## RESOLUCIÓN No.

### POR MEDIO DE LA CUAL SE RESUELVE UN RECURSO DE REPOSICIÓN

Asunto: Resuelve Recurso de Reposición.

**Figura 2: Perfil de flujo para la modelación en condiciones proyectadas para Tr = 100 años**  
Fuente: CCA CONSULTORÍA, 2023

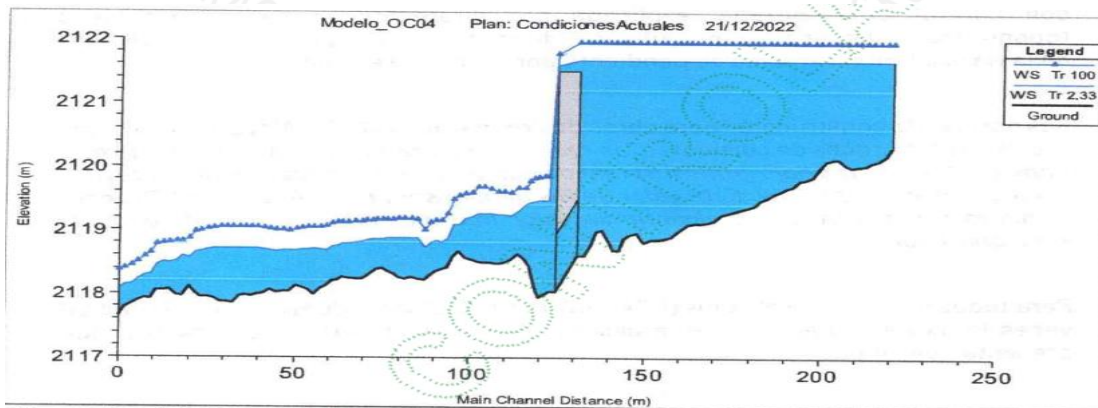
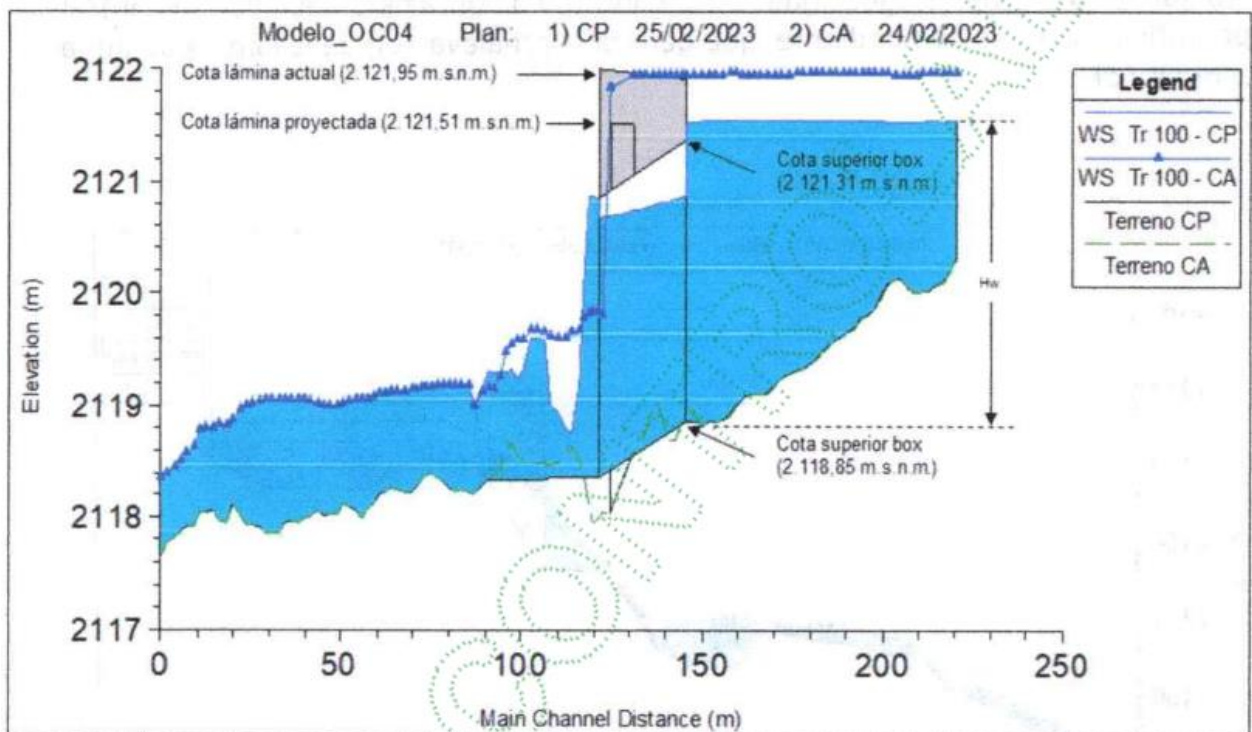
Como se indicó inicialmente, el análisis hidráulico indica que la estructura existente no presenta suficiencia hidráulica y genera un control sobre el flujo; esta condición se observa desde el periodo de retorno Tr 2,33 años (Ver Figura 1).

En la Figura 2 se muestra la condición proyectada de la obra OC04. Para este caso se observa que  $H_w$  (2,66 m) es menor a  $1,20 H$  (3,0 m), por lo cual cumple con la normatividad de INVIAS y se asegura que no se presente sumergencia de la obra de entrada. La cota de fondo del box corresponde a la 2118,85 m.s.n.m

Con base en los resultados se concluye que la obra diseñada permite el tránsito, en condiciones de flujo libre, de la crecida asociada a un periodo de retorno de 100 años, disminuyendo los niveles de inundación hacia aguas arriba. De igual forma se verifica que

Según lo argumentado en el recurso interpuesto y lo analizado previamente en el trámite ambiental esta obra genera un remanso del flujo del caudal de diseño de los 100 años aguas arriba de la obra propuesta, presentando un incremento de la lámina de agua de 20 cm sobre la cota superior del Box Culvert, si bien se justifica y explica las condiciones particulares de la topografía y morfología de la fuente, es importante aclarar que según el Acuerdo 251/2011 de Cornare en su Artículo Sexto expresa que las obras de ocupación de cauce podrán ser efectuadas “siempre y cuando no generen obstrucciones al libre escurrimiento de la corriente”, situación que difiere de lo propuesto frente a la obra hidráulica, como se puede observar en la siguiente figura.

Contrario sensu ocurre con las obras: OBRA DE CRUCE 3 - OC04 - Q. SIN NOMBRE y OBRA DE CRUCE 10 - OC11 - O. SIN NOMBRE, dado que una vez realizada la evaluación de la documentación presentada, se evidenció, que estas no permiten el libre tránsito o del flujo del caudal del Tr= 100 años, pues las misma generarían un remanso aguas arriba de la obra en caso de presentarse una eventual creciente súbita por altas precipitaciones que generen un caudal del Tr= 100 años, lo que va en contra de lo establecido en el artículo sexto del Acuerdo Corporativo 251 de Cornare.

- **ARTICULO SEGUNDO: NO AUTORIZAR la OCUPACIÓN DE CAUCE** a la sociedad **CONCESION TUNEL ABURRA ORIENTE S.A.** con NIT N° 811012172-2, a través de su Representante Legal el señor **CARLOS ANDRÉS PRECIADO BOHORQUEZ** identificado con cédula de ciudadanía número 71.782.031, motivado a que no tienen la capacidad hidráulica de transportar el caudal de diseño sin generar obstrucciones al libre escurrimiento de las corrientes, de tres (03) fuentes: denominadas Quebradas Sin Nombre, en beneficio del proyecto "Mejoramiento de la vía El Santuario – El Carmen de Viboral", para las siguientes estructuras:

**Figura 4: Perfil de flujo para la modelación en condiciones proyectadas para  $Tr = 100$  años**  
 Fuente: CCA CONSULTORÍA, 2023

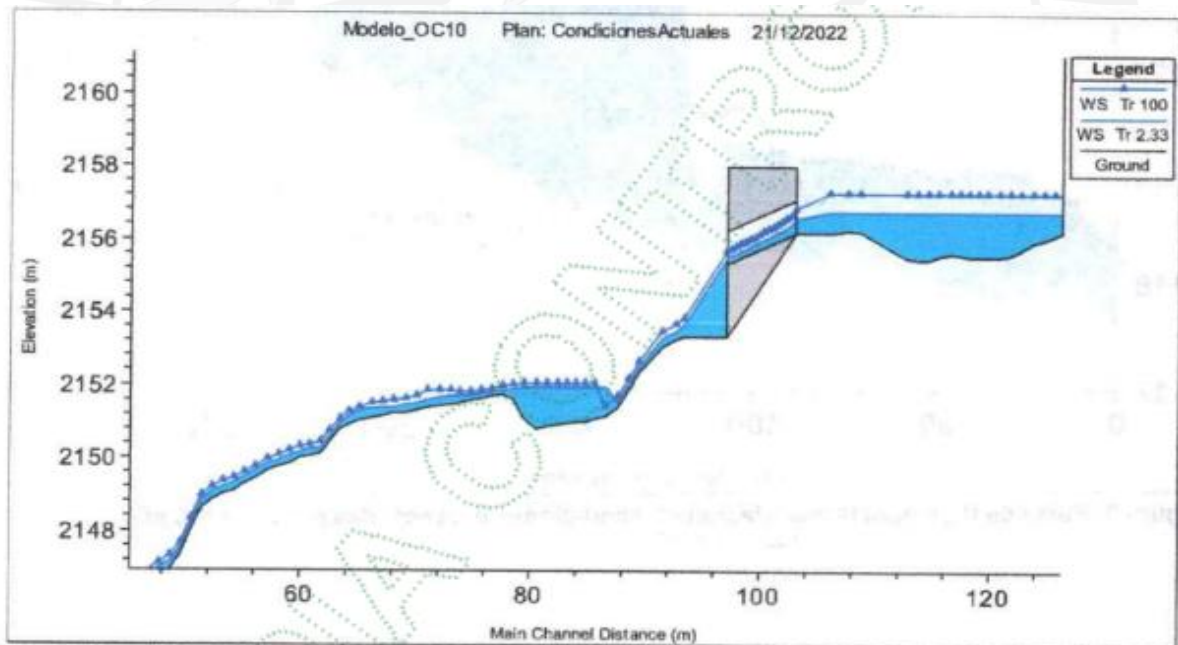
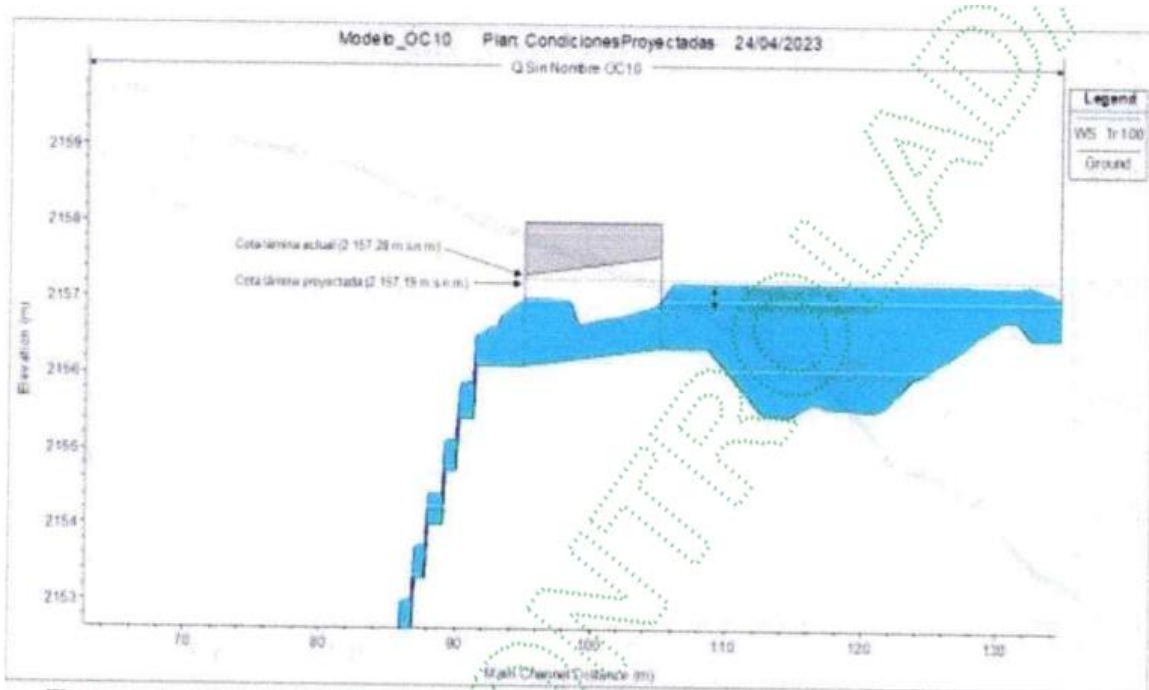
El resultado del análisis hidráulico indica que la estructura existente presenta suficiencia hidráulica y no genera un control sobre el flujo. Se evidencia que la elevación de la lámina de agua aguas arriba del sitio de obra está dada por un control topográfico y cambio de pendiente, que genera sobreelevación de la lámina de agua (ver Figura 3)

En la Figura 4 .se presentan los resultados del perfil de lámina de agua para la simulación en condiciones proyectadas. Se observa que las características de flujo iniciales se conservan, mostrando una zona de flujo en contrapendiente donde se presentan

Para este caso se observa que  $H_w$  (0,84 m) es menor a  $H$  (1,20 m), lo que demuestra la suficiencia hidráulica de la obra.

Para el caso de esta obra consistente en una tubería de diámetro 1,2 m y longitud de 15,70 m, a la entrega de la fuente existirá un canal escalonado de altura 0,75 m y huella 1,0 m en una longitud total de 5 m, se indica en el recurso impetrado, según los ajustes al diseño hidráulico de la obra, esta presenta suficiencia hidráulica para desalojar en caudal del Tr= 100 años. A continuación, se presentan los perfiles de la obra propuesta en el trámite ambiental evaluado y lo propuesto en el recurso de reposición:

De acuerdo a la evaluación técnica realizada por funcionarios de la Corporación se puede establecer que el recurrente logró demostrar que la obra hidráulica N° 9, cuenta con la capacidad suficiente para desalojar el caudal del Tr= 100 años.

- **ARTÍCULO PRIMERO: AUTORIZAR** la **OCUPACIÓN DE CAUCE** a la sociedad **CONCESION TUNEL ABURRA ORIENTE S.A.** con NIT N° 811012172-2, a través de su Representante Legal el señor **CARLOS ANDRÉS PRECIADO BOHORQUEZ**, identificado con cédula de ciudadanía número 71.782.031, para construir diez (10) obras hidráulicas sobre las fuentes: ocho (8) Quebradas Sin Nombre y la Quebrada Rivera, en beneficio del proyecto “Mejoramiento de la vía El Santuario – El Carmen de Viboral”, para las siguientes estructuras.

**Figura 6: Perfil de flujo para la modelación en condiciones proyectadas para Tr = 100 años**

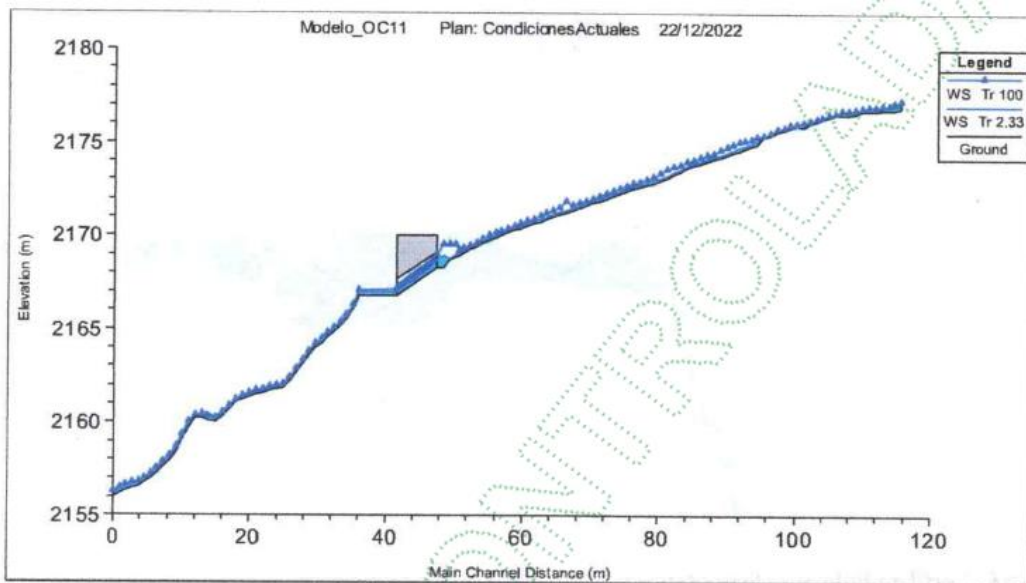
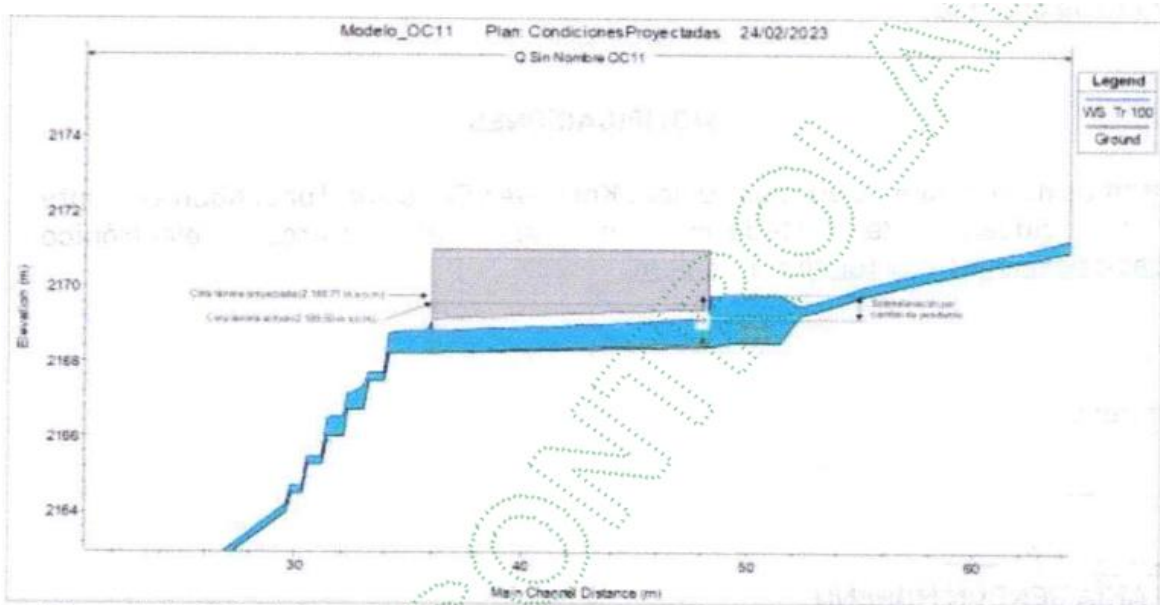
De la modelación hidráulica, se observa que la obra presenta suficiencia hidráulica y no representa una restricción al flujo. Justo aguas arriba de la cobertura, en la obra de entrada se presenta una sobreelevación asociada a la ocurrencia de un resalto hidráulico por el cambio de pendiente de la obra, lo cual es común en obras tipo alcantarilla, con poceta en las obras de entrada (ver Figura 5).

En la Figura 6 se presentan los resultados del perfil de lámina de agua para la simulación en condiciones proyectadas. Se observan una situación similar a la observada en condiciones actuales; la sobreelevación identificada aguas arriba de la cobertura corresponde a un efecto puntual de la obra de entrada, asociada al cambio de pendiente y no representa una afectación ambiental por inundación.

De otro lado la tubería muestra un  $Y_n$  inferior al 80%, indicando que cumple con el criterio de suficiencia hidráulica. Para este caso se observa que  $H_w$  (1,06 m) es menor a  $1,20 H$  (1,08), por lo cual cumple con la normatividad de INVIAS y se asegura que no se presente sumergencia de la obra de entrada. Dado que se presenta un valor al límite, se puede considerar ampliar la cobertura para un diámetro de 1,20 m; esta condición no cambia significativamente el valor de sobreelevación aguas arriba, pero garantiza un factor de seguridad para la sumergencia.

Frente a esta obra propuesta consistente en una alcantarilla de diámetro 0,90 m, pendiente de 2% y longitud de 13,20 m, y cuya entrega al cauce se realizará mediante canal escalonado de altura 0,75 m y huella 1,0 m en una longitud total de 5 m, se aprecia que en el trámite ambiental evaluado y en el recurso de reposición interpuesto, existe un remanso aguas arriba a la entrada de la obra, es decir no permite el libre tránsito del flujo del caudal del Tr= 100 años, lo que va en contra de lo dispuesto en el Artículo Sexto del Acuerdo 251/2011 de Cornare, tal y como se aprecia a continuación
